## 会 議 録

会議の名称		史跡平沢官衙遺跡再整備懇話会（第1回）		
開催日時		令和4年(2022年)10月25日 開会 15:00 閉会 16:30		
開催場所		つくば市役所5階 会議室501		
事務局(担当課)		教育局文化財課		
出席者	委員	田中裕・三谷芳幸・黒田乃生・海野聡・柳原茂男		
	その他	居島真紀・上野弥智代・李黎(株式会社里山建築研究所)		
	事務局	石橋文化財課長・広瀬同課係長・久保田同課主任		
公開・非公開の別		<input checked="" type="checkbox"/> 公開 <input type="checkbox"/> 非公開 <input type="checkbox"/> 一部公開	傍聴者数	2人
非公開の場合はその理由				
議題		現地調査の内容・状況、来年度を中心とした工程の検討 (1) 資料1・2 (2) 資料3 (3) 資料4 (4) 補足		
会議録署名人			確定年月日	年 月 日
会議次第	1 開会 2 挨拶 3 議事 4 閉会

## 会 議 録

会議の名称		史跡平沢官衙遺跡再整備懇話会（第2回）		
開催日時		令和5年(2023年)1月30日 開会10:00 閉会11:50		
開催場所		谷田部交流センター2階 大会議室		
事務局（担当課）		教育局文化財課		
出席者	委員	田中裕、黒田乃生、海野聡、柳原茂男		
	その他	栗原悠（茨城県教育庁文化課） 居島真紀・上野弥智代・李黎（株式会社里山建築研究所） 脇園大史（筑波大学大学院）		
	事務局	石橋文化財課長、広瀬同課係長、久保田同主任		
公開・非公開の別		<input checked="" type="checkbox"/> 公開 <input type="checkbox"/> 非公開 <input type="checkbox"/> 一部公開	傍聴者数	1人
非公開の場合はその理由				
議題		(1) 再整備基本計画・基本設計の検討 <div style="text-align: right;">(資料1、追加資料1～3)</div> (2) その他 板倉・土倉の応急措置工事について <div style="text-align: right;">(追加資料4)</div>		
会議録署名人			確定年月日	年 月 日
会議次第	1 開会 2 挨拶 3 議事 4 閉会

一号建物  
隅樋棟検討資料

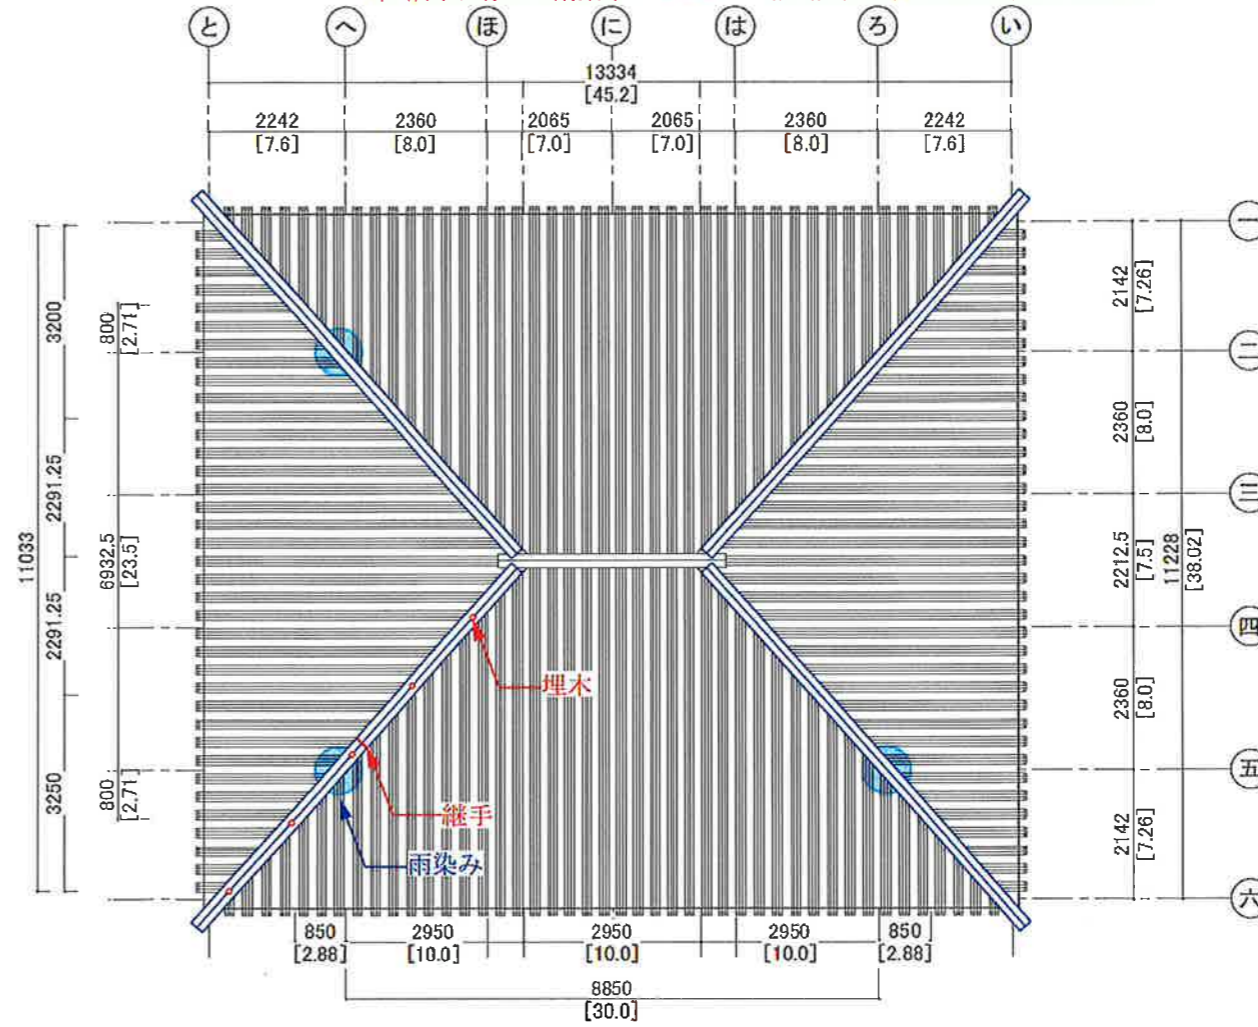
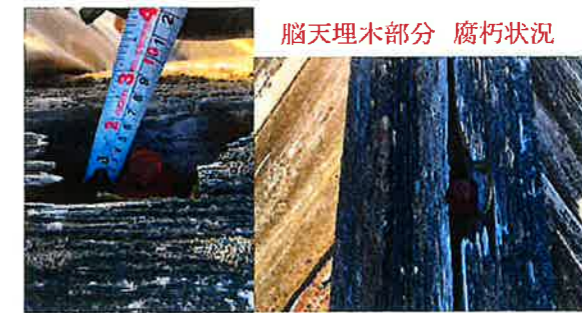
座長（田中）： 予算としては、それだけ出す価値があるということですね。では御説明いただいた中で、私の方から質問がございます。配布資料「検01」右側の屋根の図に、雨染みの青い丸印が棟の位置についていますが、それは建物内の床の部分に雨染みがある箇所を指しているのでしょうか。

座長（田中）： この箇所は、ほぼ建物の隅に位置する箇所ですか。

コンサル（居島）： 正確に言うと、雨染みと継手の位置は少しずれています。なぜそうなるのかは調査時点では分かりませんでした。継手が何かしらの影響を与えているのではないかと考えていました。ですが、継手のすぐ近くにコーチスクリューが深く入っている上、埋め木がほぼ腐っています。中からは雨漏りは見受けられませんでした。継手と接している部分については雨染みが見受けられます。水が溜まっている部分も、防水シートを破って突き刺しているため、この2つの要因が一体となって影響を与えているのだと考えられます。床に大きく雨染みがある部分もあり、桁を通して雨漏りしていると思われます。風の影響もあるので、おそらく一番被害が大きいです。

座員（海野）： 隅木自体は一丁材ですか。というのも、校倉などの倉で、一番問題になるのは材料の最長がどのくらいになるか、ということです。地域で得られる材料の長さは、地域の財力を示します。隅木が一番長いものになりますが、地の隅木は一丁材ではないのに、その上をカバーする木が一丁材ですと、逆転してしまいます。長さは確認していただきたいです。

座員（海野）： 先ほどの継手の話でいくと、結局、一丁材で何かをしても、結局同じ箇所と同じ被害に遭ってしまう可能性が高いです。

座員（海野）： 併せて継手について、継手からボルトの間のところも、隅木に雨染みの痕跡が確認できる、ということによろしいですか。継手の影響は確実ですか。

座員（海野）： 分かりました。もう一つ、ヒバの話です。現在の隅樋棟には赤みのある色合いを見ても芯材が混ざっているかと思いますが、今回の発注ではどうお考えですか。

コンサル（居島）： こちらは、建物内の床ではなく桁に雨染みが見えている箇所です。

コンサル（居島）： 9.5m でした。一丁材です。

コンサル（居島）： はい、そうです。

し」を二寸程度すると大丈夫とされています。そうすると製材の段階では、1尺角以上のものになります。実際に使う部分はより芯材に近くなるので、その点は仕様で、歩増しした寸法を書くとか、予め長期乾燥させるとか、ある程度は湿気や気温、乾燥などで生じる「狂い」といった木材の変形を見込んだほうがよいです。そうすると、調達が入札になると思いますが、調達した木材は市で管理するというのでしょうか。

図面名  
3号建物高床板倉  
屋根断面詳細  
単位  
mm/尺  
縮尺  
1/5  
年月日  
23.1.30  
番号  
検  
03

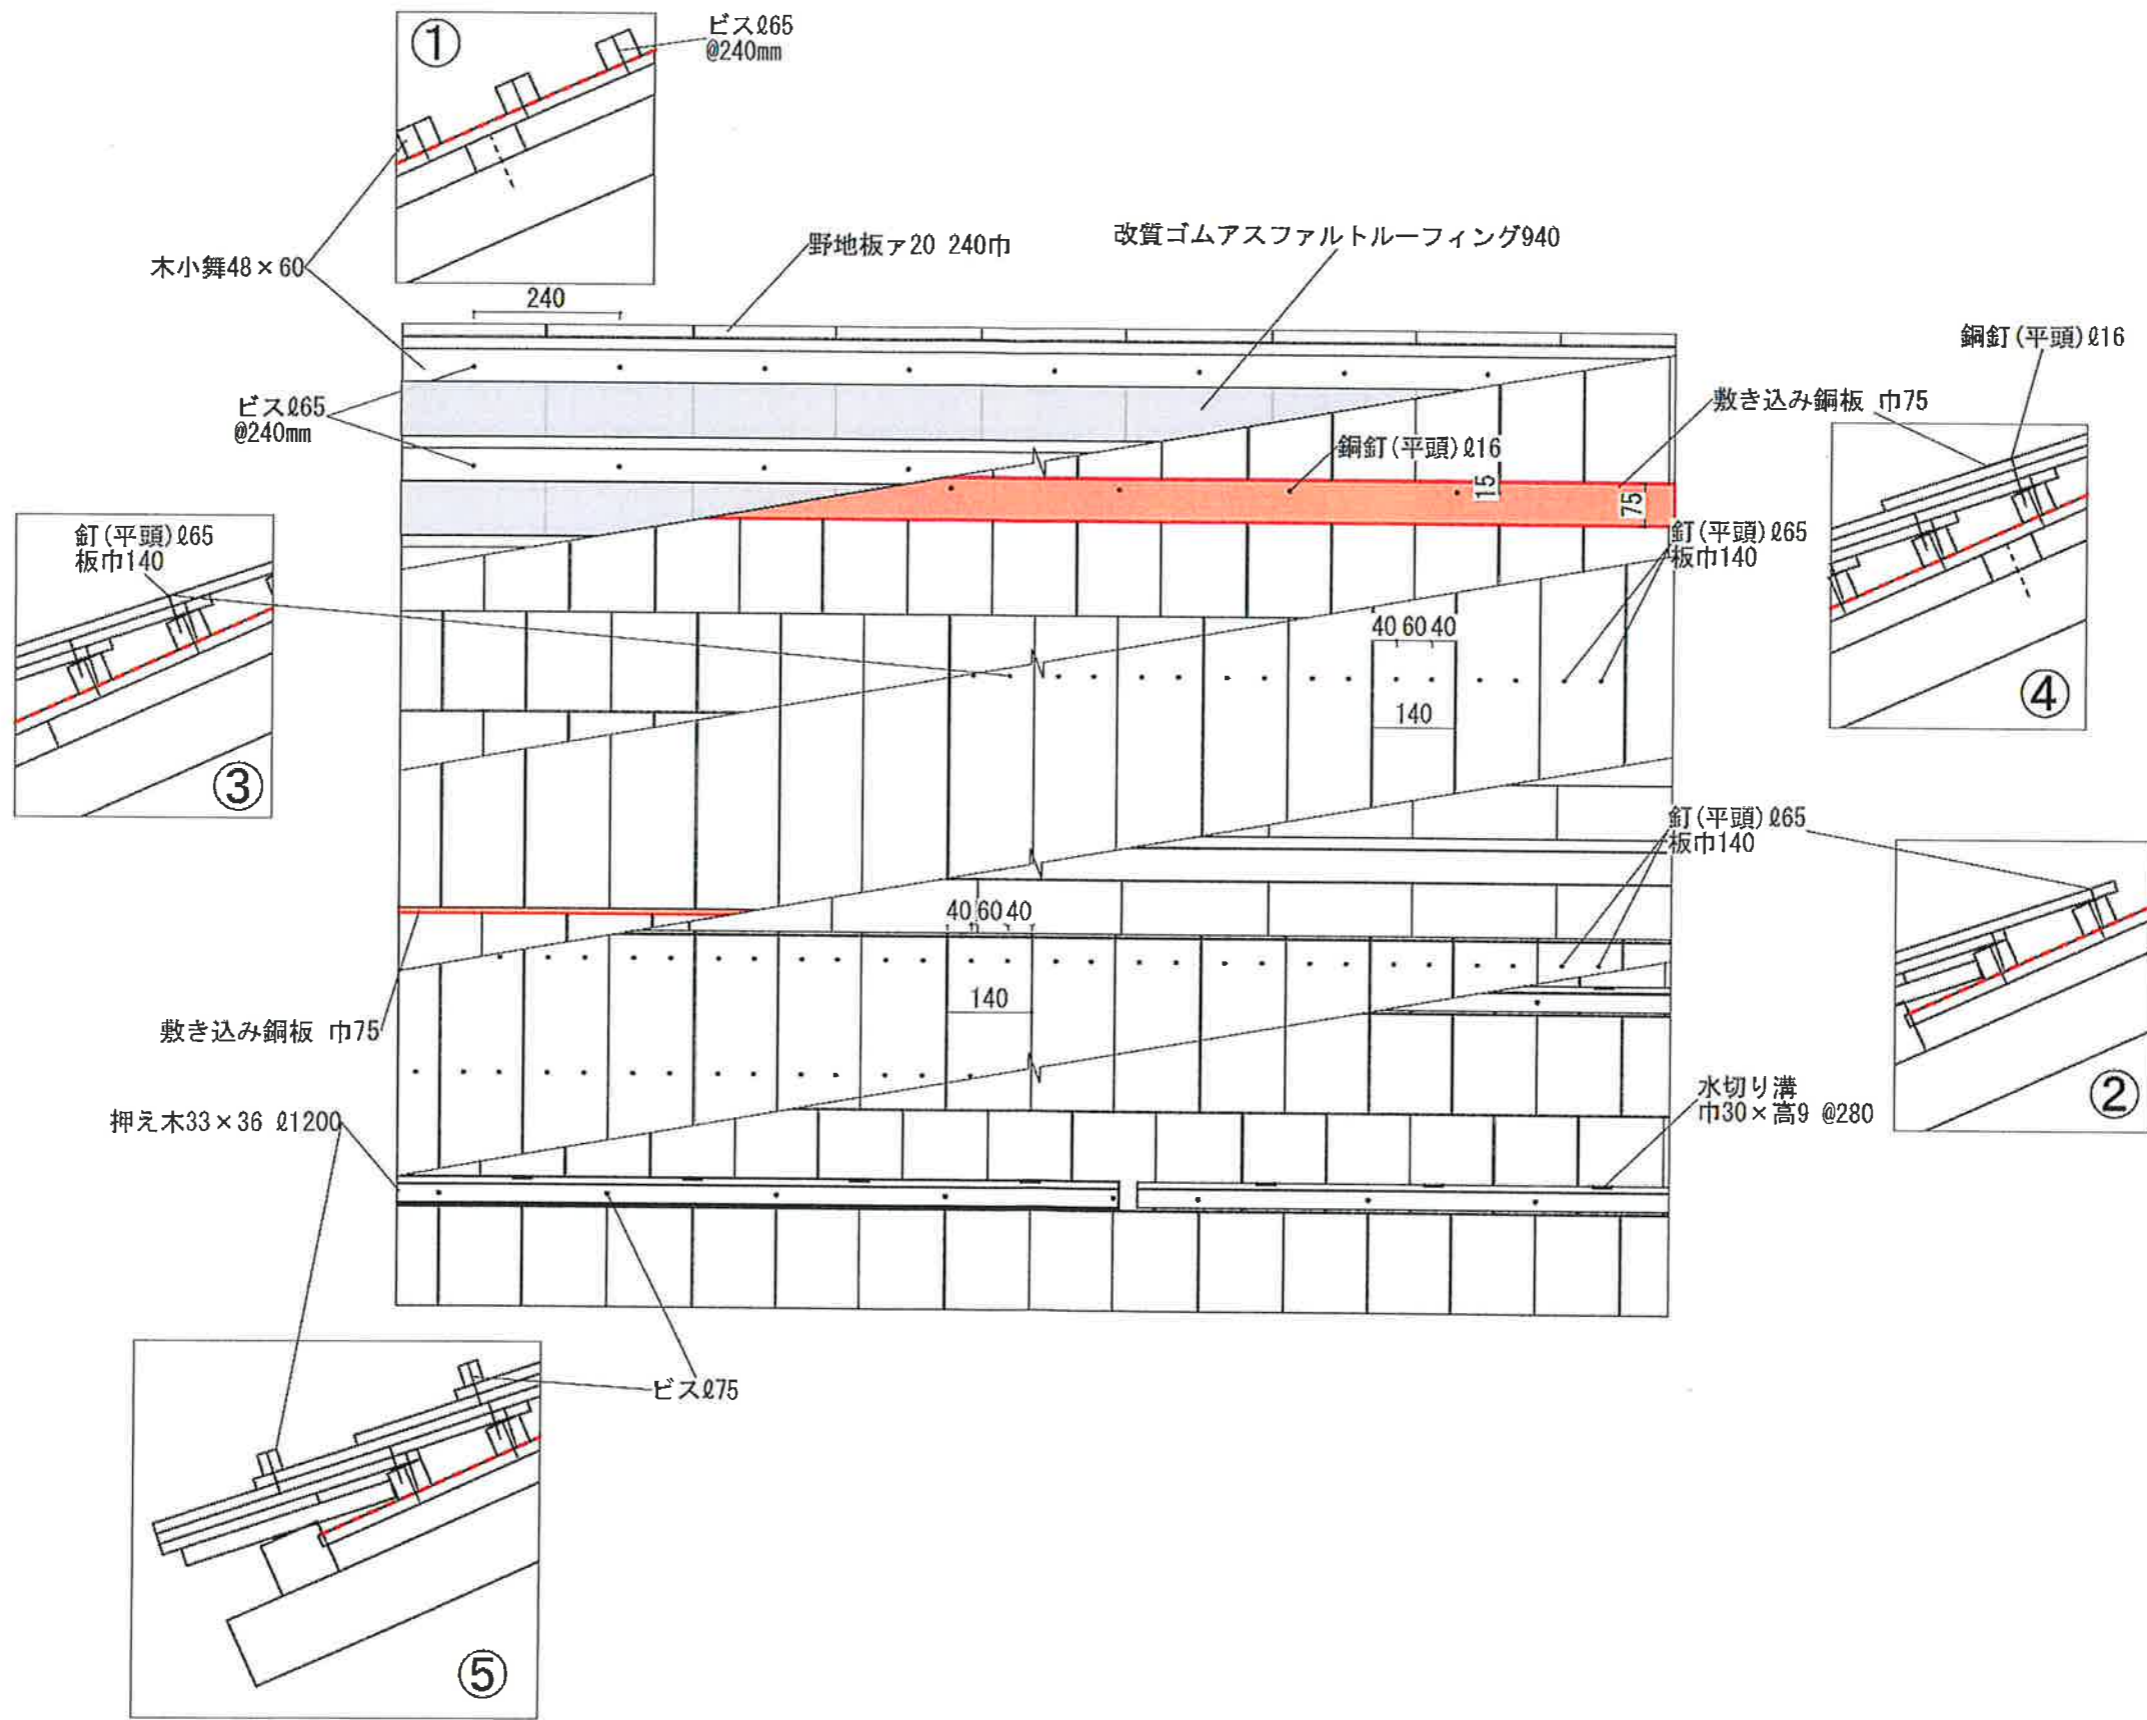
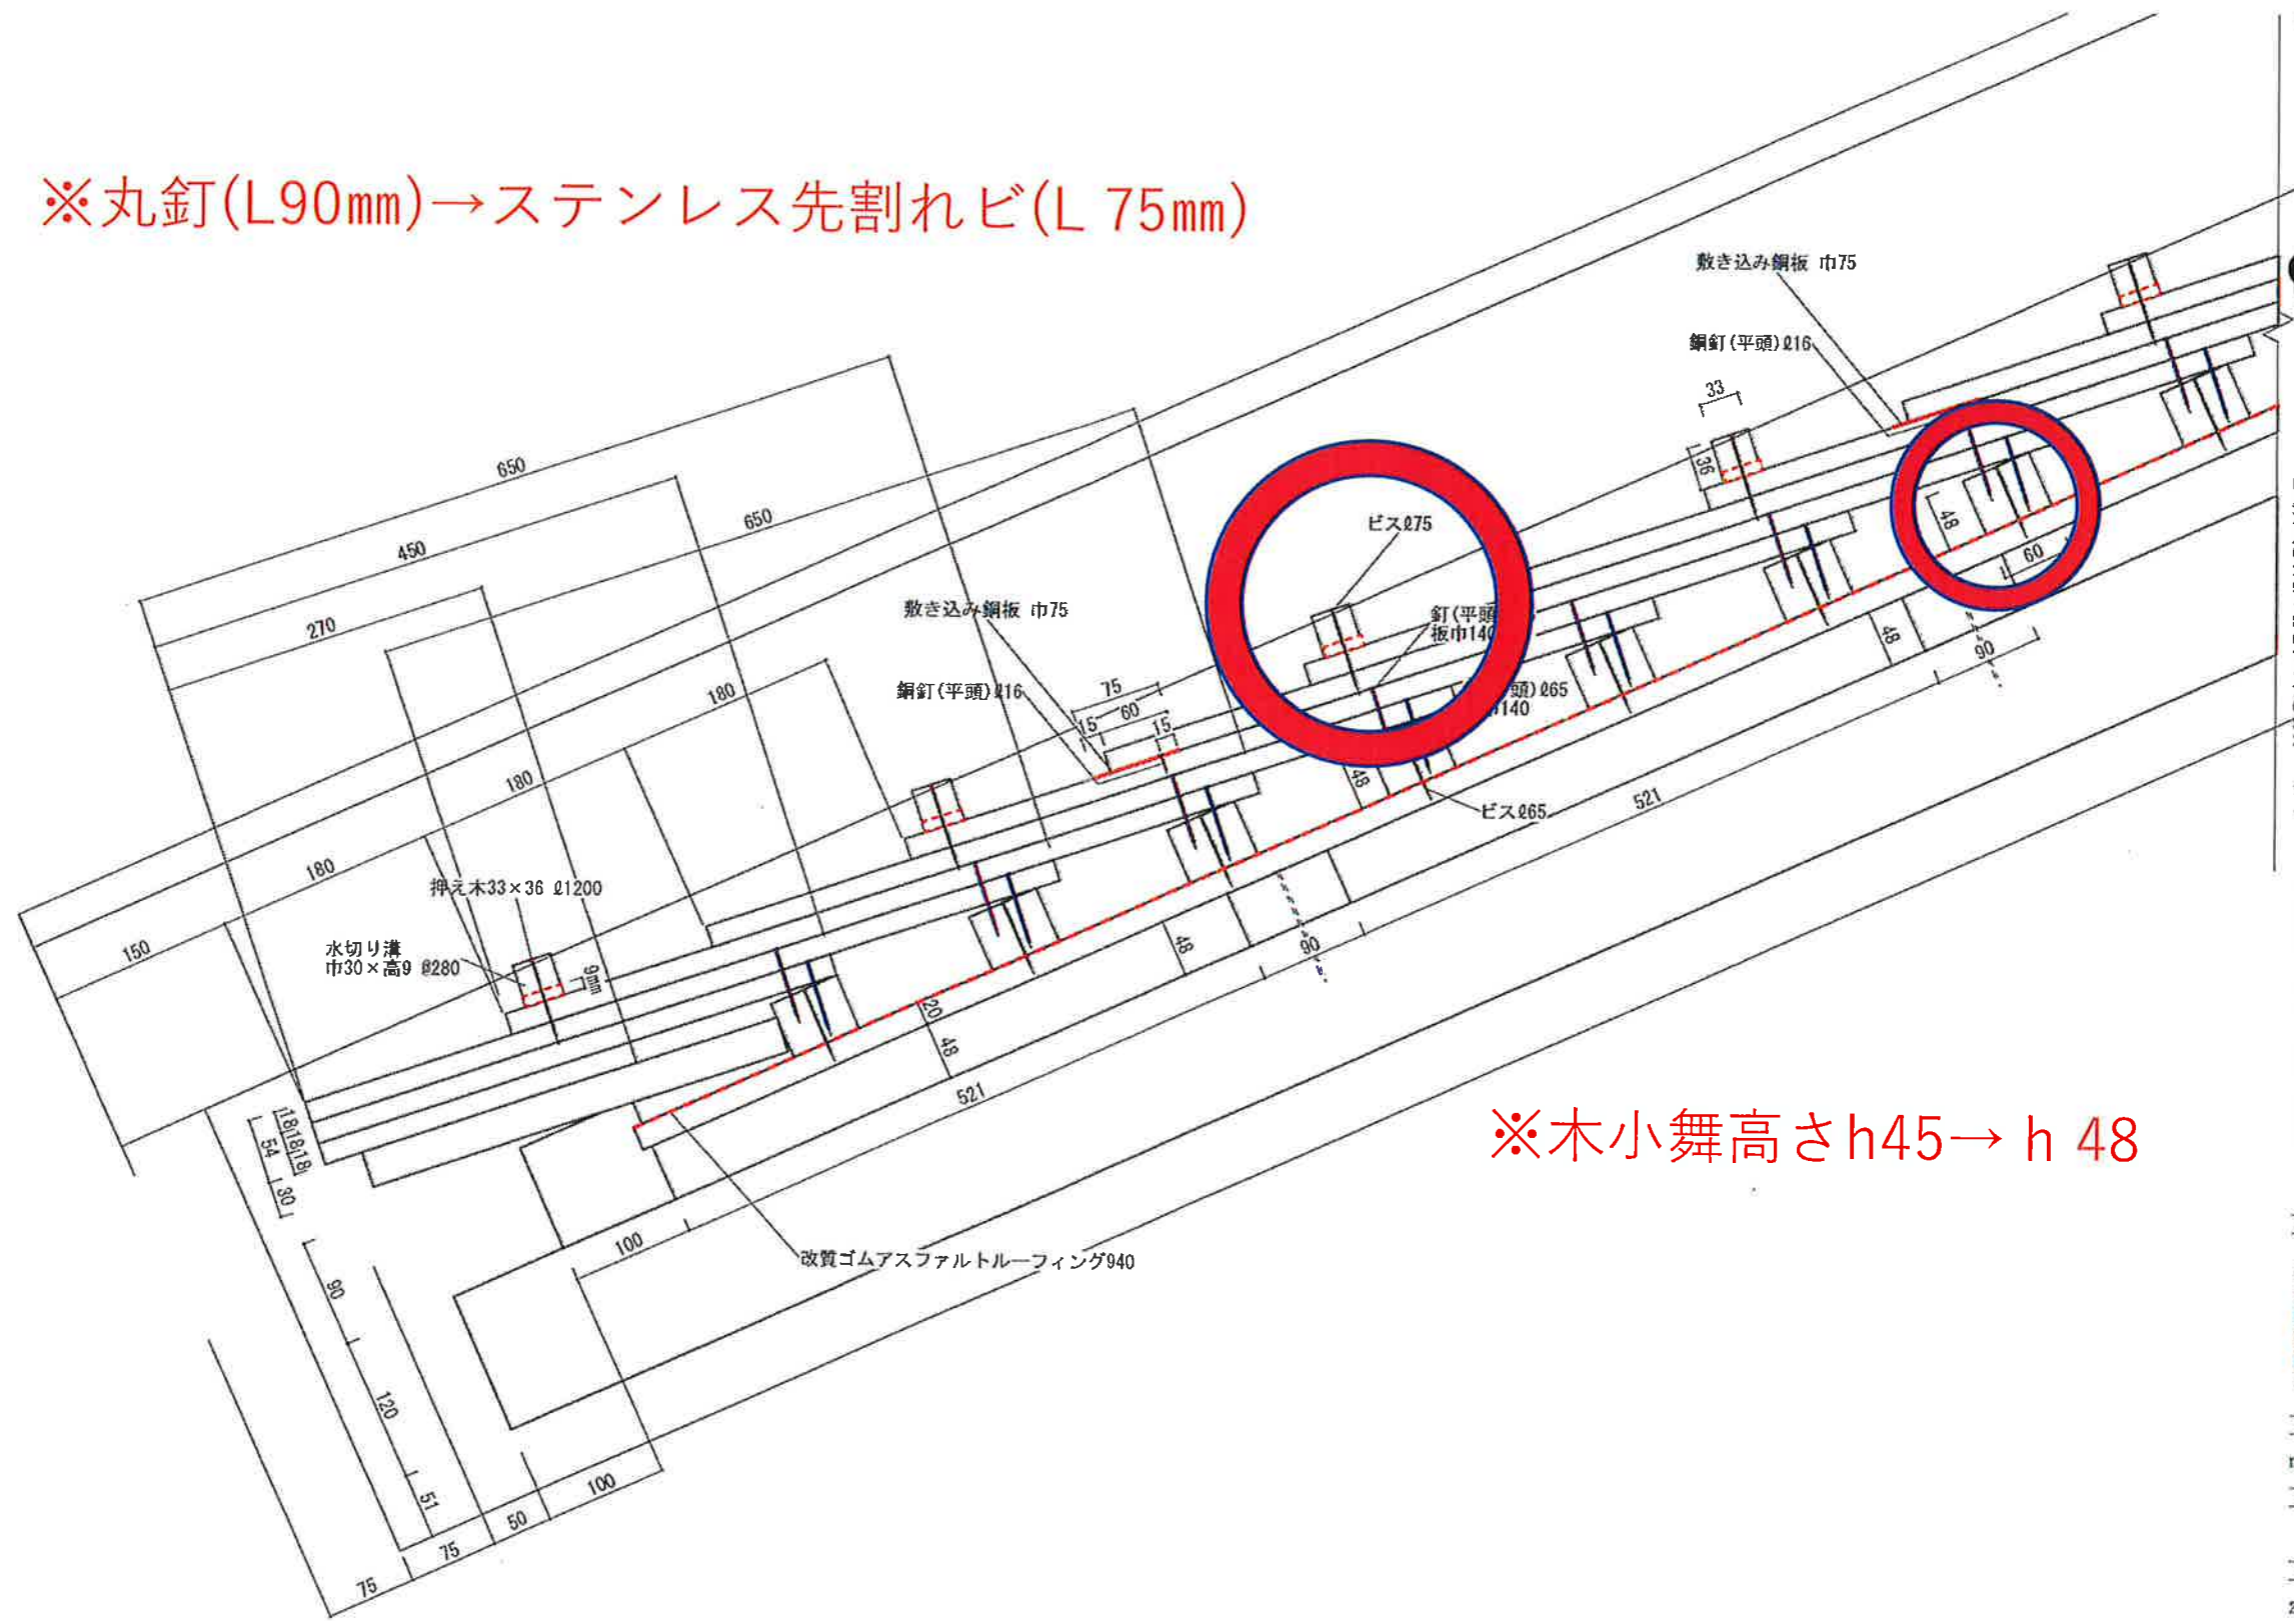
座員（海野）： 検 03 の図ですが、押え木に水切りをつけること自体はよいと思います。ですが、意匠が現代的ですので、御検討いただきたいです。というのも、中世だと自然木が用いられます。自然木には、穴が開いていますよね。平沢官衙遺跡と同時代ですと、たとえば薬師寺だと一寸ほど寸法がとってあり、2～3mmくらいがどうしても水の通り道になります。現代の隙間のない0mm接着でやってしまうから起こりうる問題なのであって、ここまで意図的にしてしまうと、現代的すぎる気がします。もちろん、仕様でそういったことを定めることが、すごく難しいことなのも分かりますが、現状、復元する対象としてはそういうものである、ということも御理解いただきたいです。

座員（海野）： 枝とまではいかななくても、「ちょうな仕上げ」で枝のように見せたりして、隙間が自然になるように見せていただきたいです。或いは、ここまで3mm単位で区切った、とかよりは、もう少し広い範囲で見た方がよいと思います。すごくよく考えられていると思いますが、もう少し分散をさせないと、そこから水の通り道になり、次の被害を引き起こす可能性があるのです、分散させる方法をお願いします。

座員（海野）： また、木小舞を 48mm に変えるのは私も賛成ですが、接合部分を滑らかにするといった、「すりつけ」は行う予定ですか。

座員（海野）： 分かりました。もう 1 点、押さえ木の位置を少し奥へずらすことはできますか。この図ですと樽板の先端に近いところに押さえ木を打っているのですが、先端が割れてしまいます。例えば、もう少し奥へずらすことで、被害を防げるかと思います。

座員（海野）： 割れ方が、板の端部に向かって割れ目が入っているようでしたら、軸の太さの問題かと思います。検討をお願いします。

座員（海野）： 分かりました。屋根の更新について。20年おき程度とのことですが、基本的には野地板の上の屋根板も、同程度で更新する予定ですか。今回も野地板はかなりよく持っていると思います。文化財の修理でも瓦の下地だと、野地板は60年くらいでも裏返して再度使用したりしますので、柔軟に対応できるようにしていただきたいです。

コンサル（居島）： 枝のようにすればよいですか。

コンサル（居島）：分かりました。

コンサル（居島）： 樽板を少し斜めにカットするなどで、すりつける必要はあると思います。

コンサル（居島）： 分かりました。現状を確認した上で検討します。
